**REQUEST FOR INFORMATION (RFI)**

| <b>PROJECT :</b>  | BKK2      | <b>R.F.I. NO. :</b>         | 523213-01-RFI-ME-0010 |
| <b>SUBJECT :</b> Request for Confirmation - Change CVV Cable from 2C-1.5 mm <sup>2</sup> to 4C-1.5 mm <sup>2</sup> in MCC Panel for DRG-ME-8000, 8001, 8002, 8003   |           |                             |                       |

523213 - 02 - DRG - ME-8002

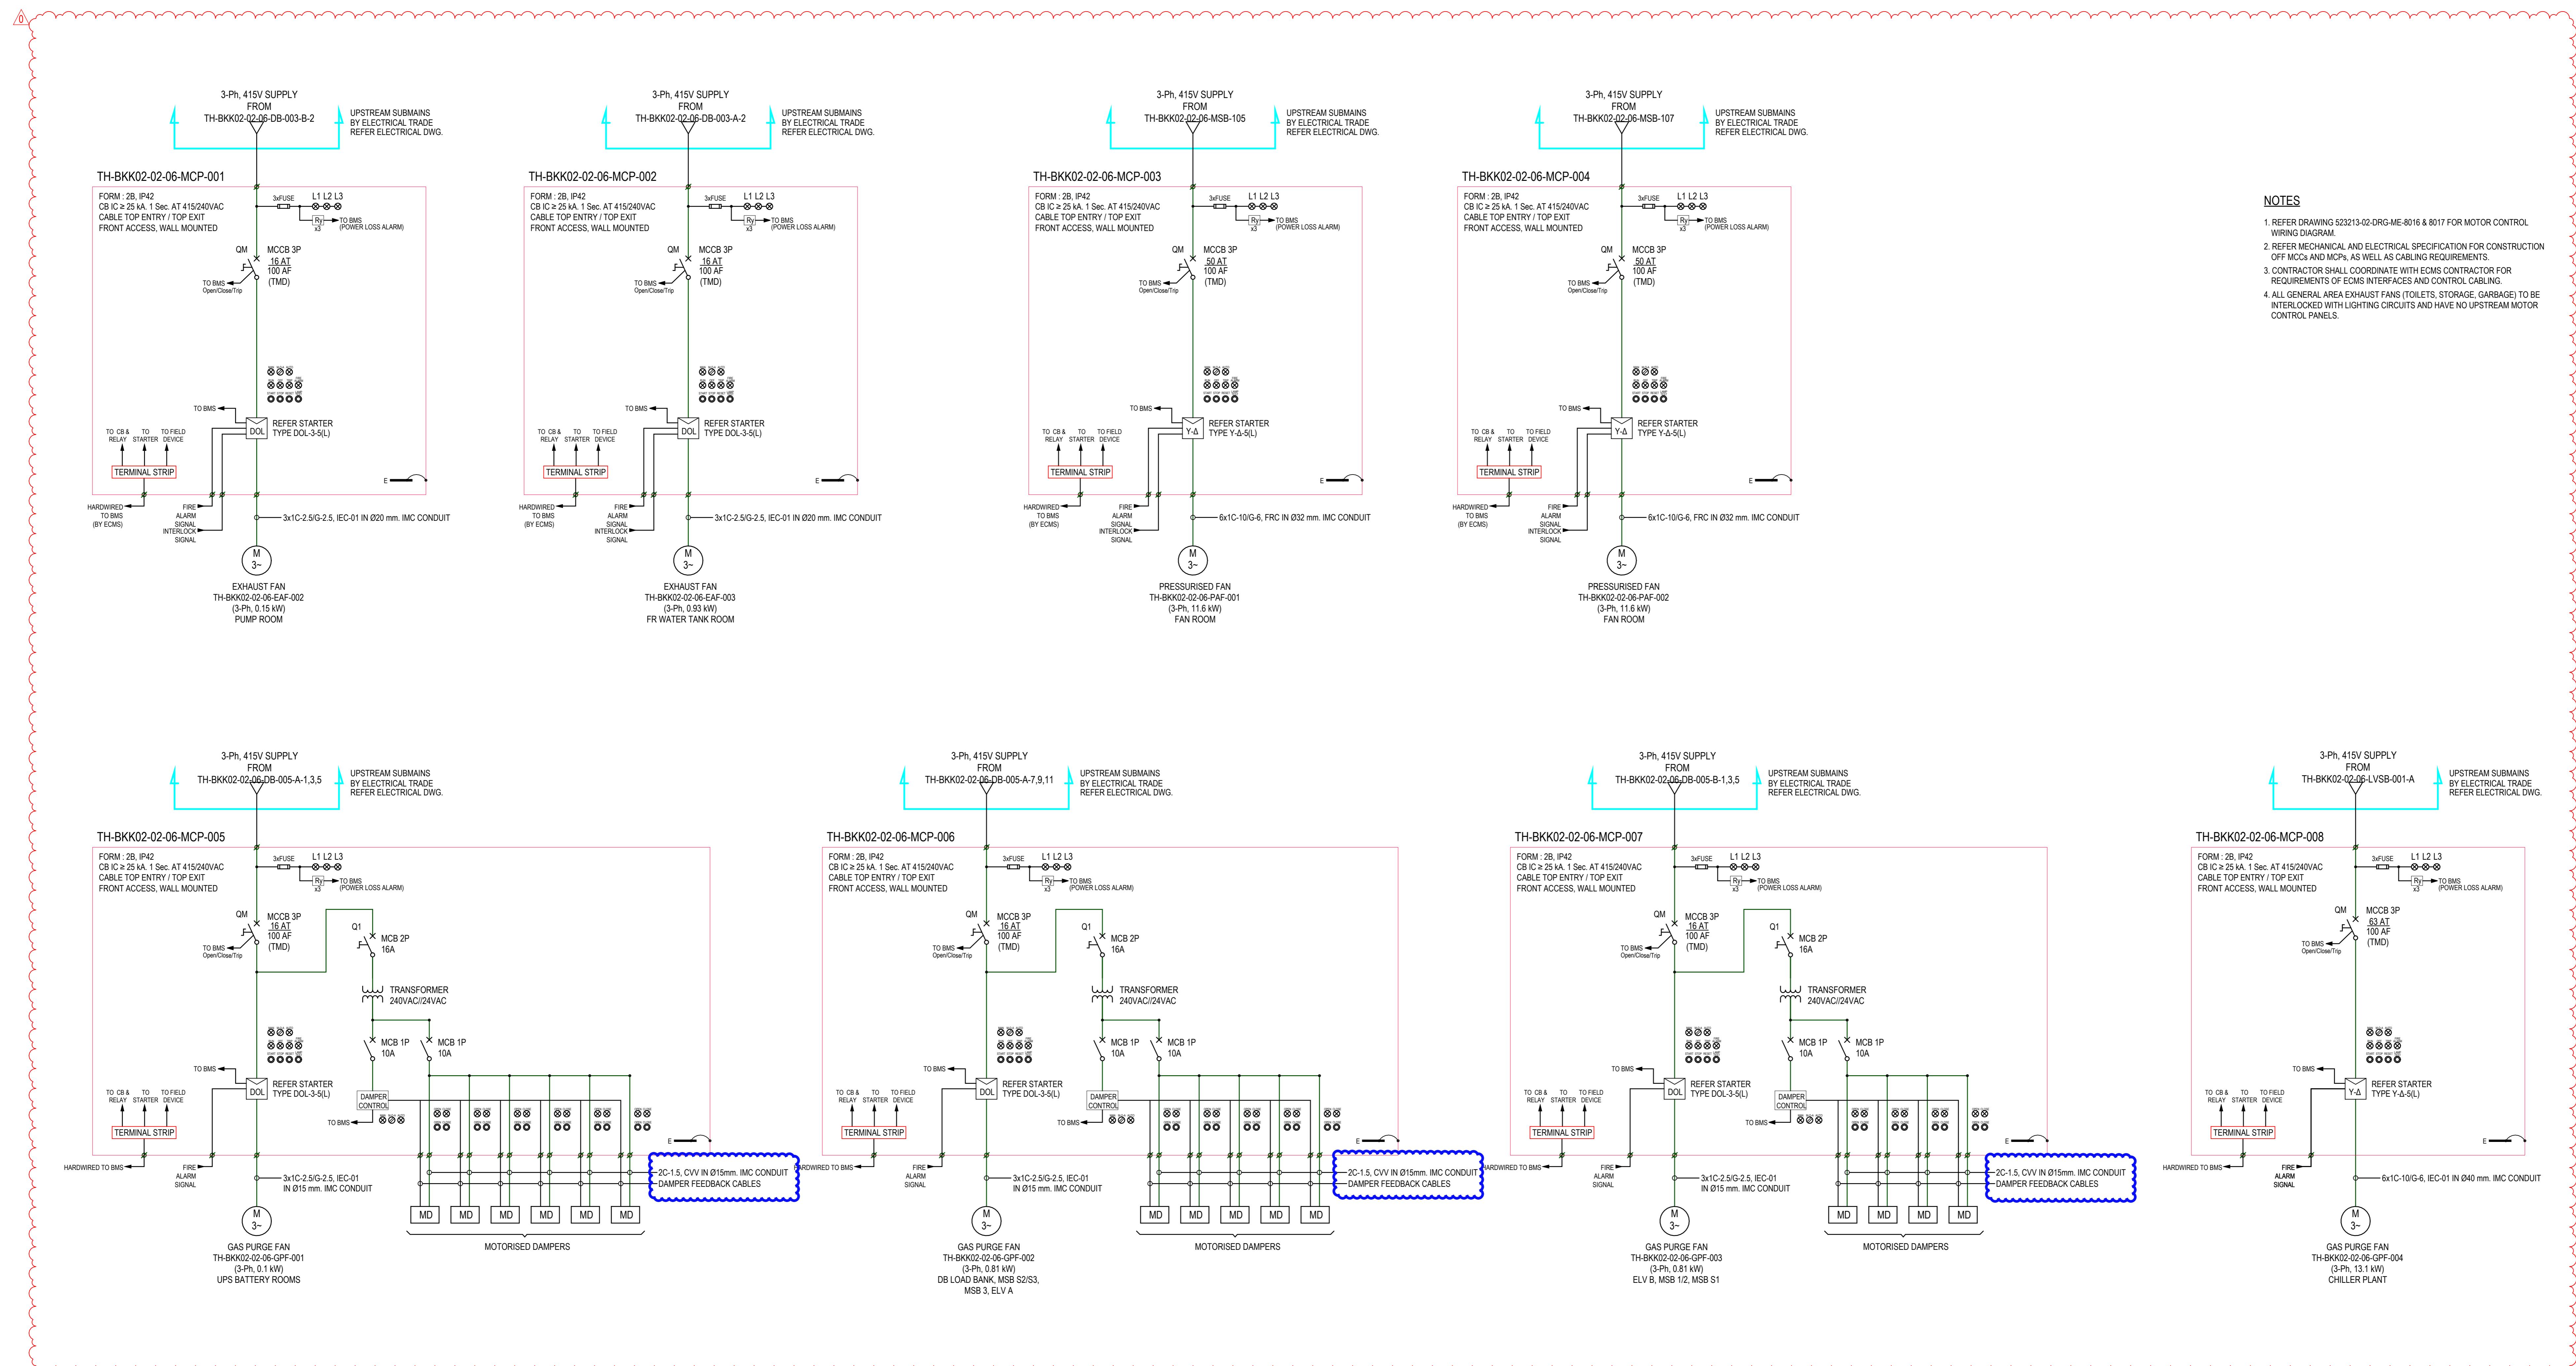
With reference to DWG Nos. 523213-02-DRG-ME-8000,8001,8002,8003 In MCC Panel, motorised damper need power and feedback cable can use 4C-1.5 CVV instead of 2C-1.5 CVV

Aurecon : Please confirm In MCC Panel, motorised damper need power and feedback cable can use 4C-1.5 CVV instead of 2C-1.5 CVV

2C-1.5 CVV can be combined
